**Всемирный форум для согласования правил  
в области транспортных средств**

**Правила № 16 ООН (ремни безопасности)**

### **Предложение по поправкам серии 09**

**Представлено экспертами от Японии\***

2. Схемы знаков официального утверждения ремней безопасности (см. пункт 5.3.5 настоящих Правил)

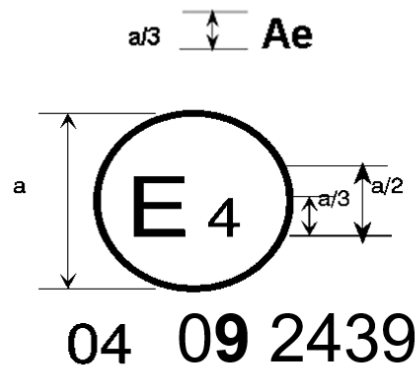
Ремень безопасности, на котором проставлен изображенный выше знак официального утверждения, представляет собой ремень с креплением в трех точках (“А”), снабженный устройством для поглощения энергии (“е”) и официально утвержденный в Нидерландах (Е 4) под номером ~~08~~92439, причем в момент предоставления официального утверждения настоящие Правила уже включали поправки серии 06, 07, ~~и~~ 08 или 09.

Ремень безопасности, на котором проставлен изображенный выше знак официального утверждения, представляет собой поясной ремень (“В”) со втягивающим устройством типа 4, обладающим множественной чувствительностью (m), официально утвержденный в Нидерландах (Е 4) под номером ~~08~~92489, причем в момент предоставления официального утверждения настоящие Правила уже включали поправки серии 06, 07, ~~и~~ 08 или 09.

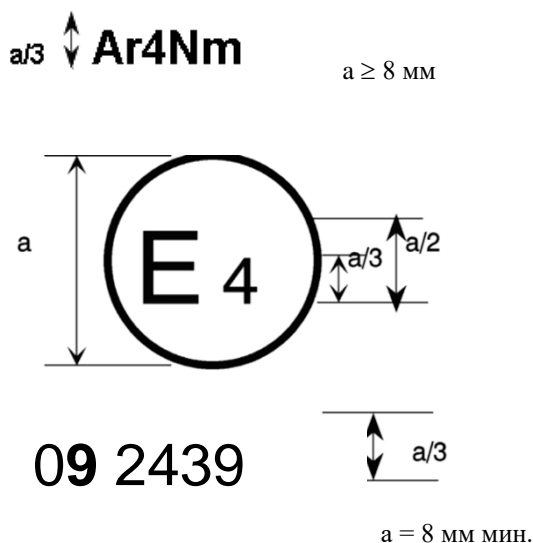
Ремень безопасности, на котором проставлен изображенный выше знак официального утверждения, представляет собой ремень специального типа ("S"), являющийся частью удерживающей системы ("Z"), снабженный устройством для поглощения энергии ("e"). Он был официально утвержден в Нидерландах (E 4) под номером 08924391, причем в момент предоставления официального утверждения настоящие Правила уже включали поправки серии 06, 07, ~~и~~ 08 или 09.

Рис. 3

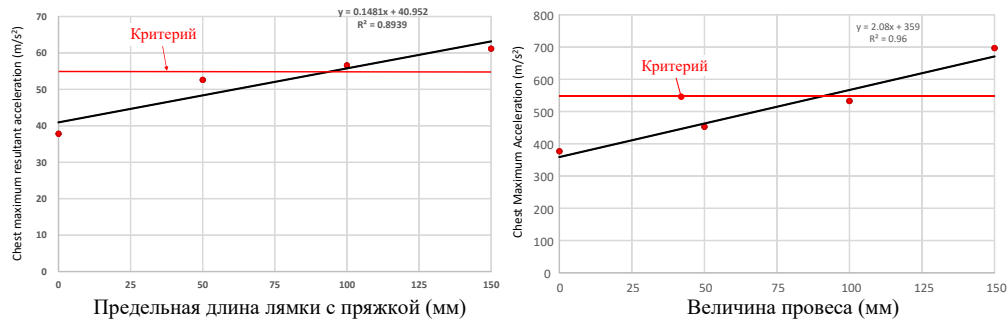
подвергаются повышенному риску травмирования. Кроме того, это ведет к росту травматизма в области грудной клетки манекена. На рис. 3 показана зависимость максимального ускорения грудной клетки манекена за 3 мс от величины провеса ляжки с пряжкой для двух типов ДУС. Если провес ляжки с пряжкой превышает [50] мм, то максимальное ускорение грудной клетки приближается к значениям критериев, предусмотренным в Правилах № 129 ООН, для одного из ДУС. Если провес ляжки с пряжкой превышает [80] мм, то максимальное ускорение грудной клетки превышает вышеуказанные значения критериев.

**Зависимость максимального ускорения грудной клетки манекена за 3 мс от величины провеса ляжки с пряжкой**
